PROGETTO DI NUOVO IMPIANTO  
IDROELETTRICO  
SUL FIUME ARNO  
IN LOCALITÀ FIRENZE (FI) DENOMINATO  
“SANTA ROSA”

NOTA TECNICA DI RISCONTRO E CHIARIMENTI

Procedura di verifica di assoggettabilità (D.Lgs. 152/2006,  
art. 20; L.R. 10/2010, art. 48).

*Estratto dal programma di calcolo PAC dove si individua il cuneo di spinta e la sua estensione*

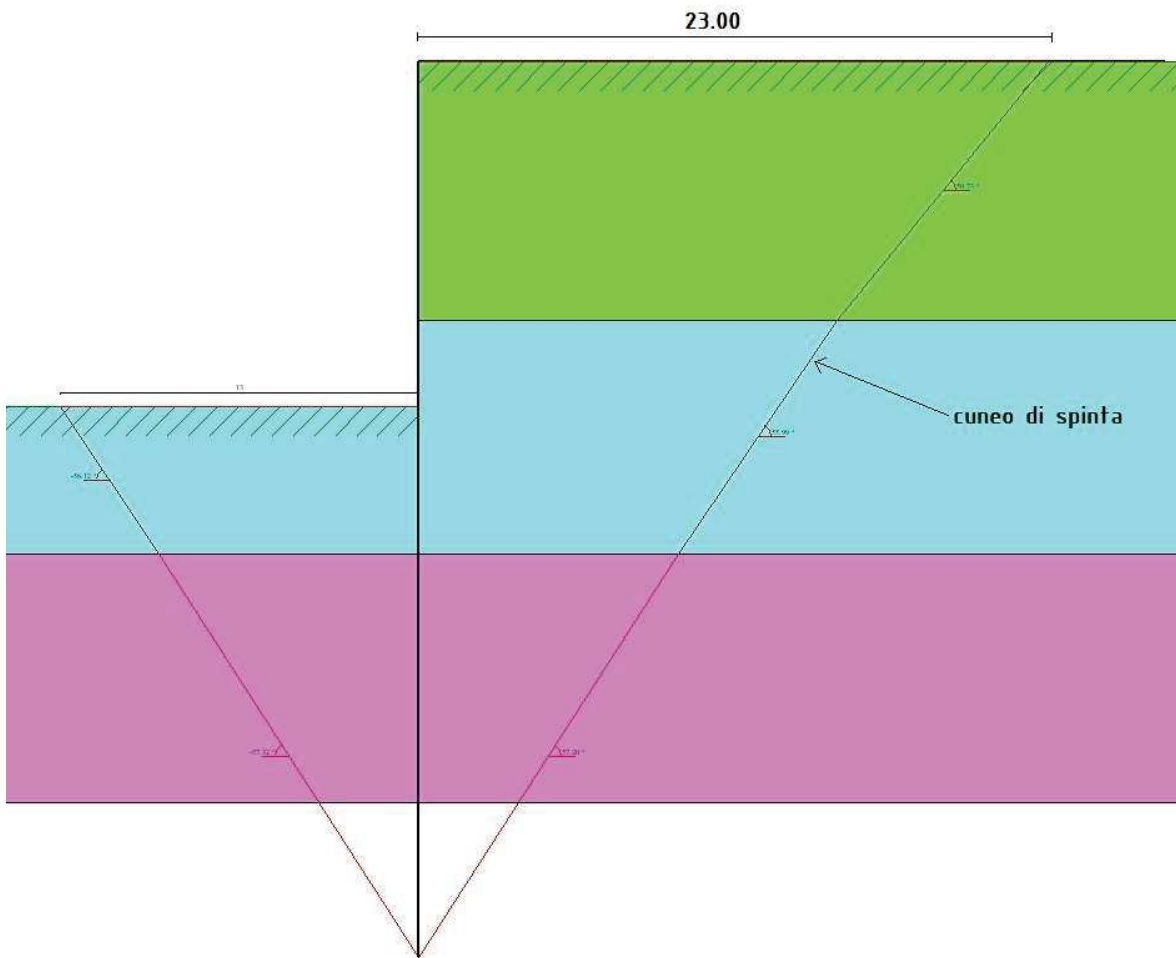
**Punto 4 – Risposta non esaustiva.** Si effettua una verifica delle opere strutturali evidenziando un cedimento delle paratie di 7 cm in testa, ma non si effettua un'analisi del possibile innesco di cedimenti nell'area adiacente, affermando che *"considerando che la distanza dello scavo dal primo edificio è di circa 25m, si ritiene che non ci siano rischi di cedimenti per i fabbricati adiacenti"* e tuttavia prevedendo di *"monitorare eventuali cambiamenti altimetrici e planimetrici dei fabbricati posti nelle vicinanze, si prevede un'attività di controllo cadenzata con strumenti di misurazione topografica che si appoggeranno su punti di riferimento da stabilire "fissi" e punti di riferimento di "controllo". L'obiettivo è quello di ottenere una diagnostica periodica a confermare il non interessamento delle infrastrutture e degli edifici adiacenti."* A tale proposito si osserva che tale monitoraggio appare fine a stesso, non prevedendo delle operazioni e degli interventi da attuare nel caso in cui si dovessero registrare degli effetti sulle infrastrutture e sugli edifici. In un'area di così elevato valore paesaggistico ed architettonico, nel centro della Città di Firenze tutelato ai sensi dell'art.136 del Codice, come evidenziato nella precedente istruttoria si deve poter escludere in maniera categorica ogni possibile danno alle strutture o fenomeni di instabilità.

Per una maggiore comprensione dell'analisi di pre-dimensionamento effettuata si approfondisce la teoria di calcolo che definisce l'area del terreno interessata dalle opere di sostegno. La metodologia di calcolo adottata definisce l'area d'influenza del terreno che permette il calcolo della spinta attiva dello stesso con il metodo di Culmann, passando dall'individuazione del "Cuneo di spinta attiva". Tale "Cuneo" insistente sulla palificata è definito dall'analisi degli angoli di attrito dei vari strati del terreno. Tale porzione di terreno vista in sezione ha un'estensione a monte massima di 23,00m in direzione perpendicolare alla paratia stessa, dimensione che definisce i limiti del terreno che genera la spinta sulla paratia e che quindi deve essere sostenuto.
